# “АЕЦ Козлодуй” ЕАД, гр. Козлодуй

ТЕЛЕФАКС	
<b>ДО ВСИЧКИ ФИРМИ, ЗАИНТЕРЕСОВАНИ ЛИЦА ЗА УЧАСТИЕ В ПРОЦЕДУРА ПО ВЪЗЛАГАНЕ НА ОБЩЕСТВЕНА ПОРЪЧКА С ПРЕДМЕТ: “ДОСТАВКА И МОНТАЖ НА ПРОБООТБОРНИ КАМЕРИ К3 5,6 БЛОК”</b>	ОТ: АЛ. НИКОЛОВ
	ИЗПЪЛНИТЕЛЕН ДИРЕКТОР
	НАШ № 3428
	ДАТА: 09 05 2012г
	ВАШ №
БРОЙ СТРАНИЦИ (ОБЩО): 3

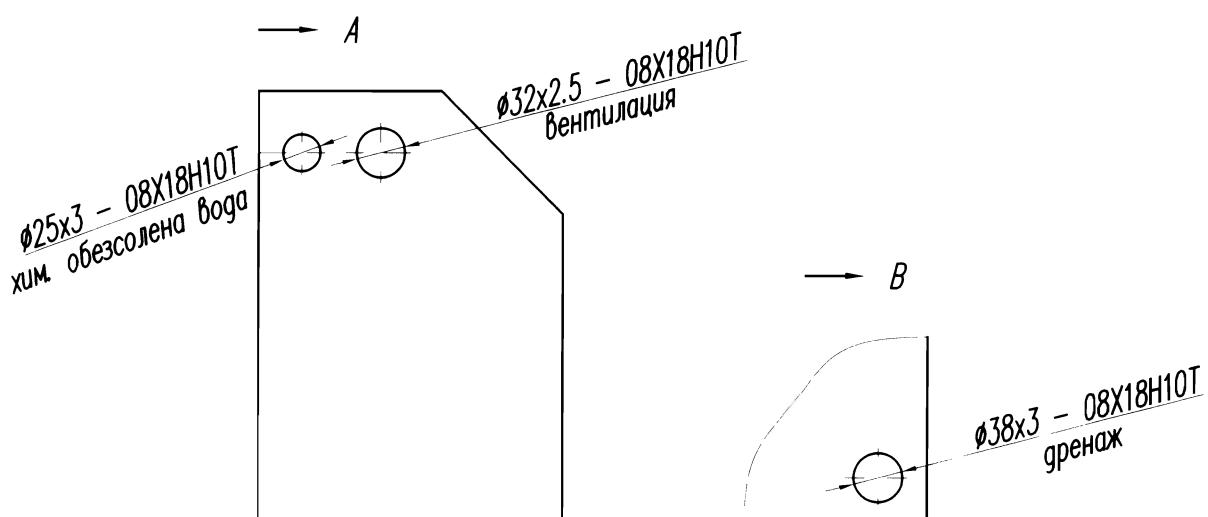
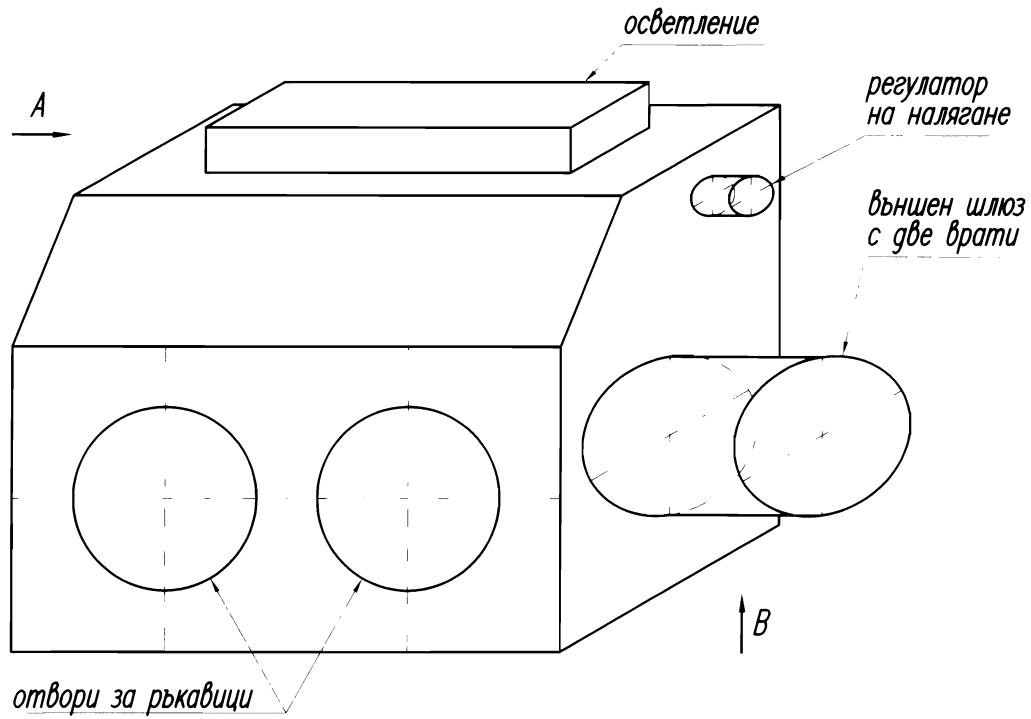
**ВЪПРОС №2:** Молим да посочите размери на присъединителния фланец за вентилацията?

**ВЪПРОС №3:** Молим да посочите диаметъра и присъединителните размери на пробоотборните линии, дренажната система, спецканализация и система на хим. обезсолена вода?

**ВЪПРОС №9:** Може ли да предоставите данни за подвързването, като специфицирате присъединителните отвори, материал и вид на свързване, допустими видове връзки ( стандартна гъвкава, Пластмаса, метал ) към действащите: вентилационна система, пробоотборна система, система хим. обезсолена вода, спецканализация, дренажна система, и технологичните линии за пробоотбиране.

**ВЪПРОС №10:** Може ли да предоставите информация за вид/тип/материал на извод и мястото от вътрешната страна на пробоотборната камера на което ще се намират изводите за вентилационна система, пробоотборна система, система хим. обезсолена вода, спецканализация, дренажна система, и технологичните линии за пробоотбиране? Има ли някакви специфични изисквания с оглед технологията на пробоотбиране?

**ОТГОВОР НА 2 И 3 ВЪПРОС:** Материалът за свързване е неръждаема стомана. Приложено изпращаме схема с размерите на присъединителните отвори на съществуващите в момента пробоотборни камери.

**ОТГОВОР НА 9 И 10 ВЪПРОС:** Материалът за свързване е неръждаема стомана. Както е посочено по горе Ви изпращаме схема с размерите на присъединителните отвори на съществуващите в момента пробоотборни камери.

1. лява стена в горен, заден край – поглед А
  - $\phi 25 \times 3 - 08X18H10T$  – хим. обезсолена вода  
по цялата дължина на камерата  
тръбата е разпробита за обливане на камерата
  - $\phi 32 \times 2.5 - 08X18H10T$  – вентилация
2. долната стена в заден, десен край – поглед В
  - $\phi 38 \times 3 - 08X18H10T$  – дренаж
3. задна стена
  - $\phi 14 \times 2 - 08X18H10T$  – пробоотборни линии  
различно разположение и бройка  
тръбите да се упътнят към стената
